咸宁市咸安区妇幼保健院住院楼建设项目

“其他需要说明的事项”相关说明

油水分離器

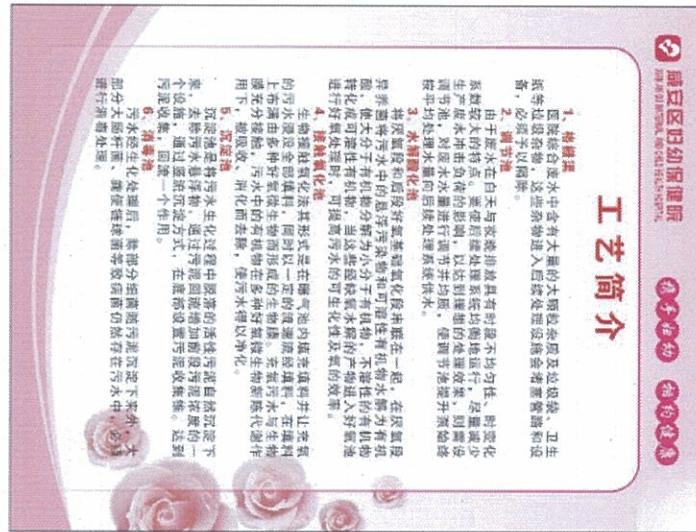
(1) **专家意见：**做好污水处理站消毒房各类杂物的清理，食堂污水做好隔油池处理后排入污水处理站，同时要加强污水处理站的运维管理，制度上墙，确保污水处理站稳定达标排放。污水处理站的废气建议引至楼顶排放。

整改说明：已对污水处理站消毒房各类杂物的清理对地面进行清扫，食堂废水经油水分离器处理后进入污水处理站，已设置关于污水处理站工艺制度，并上墙。污水处理站的废气已做整改承诺（附1）。
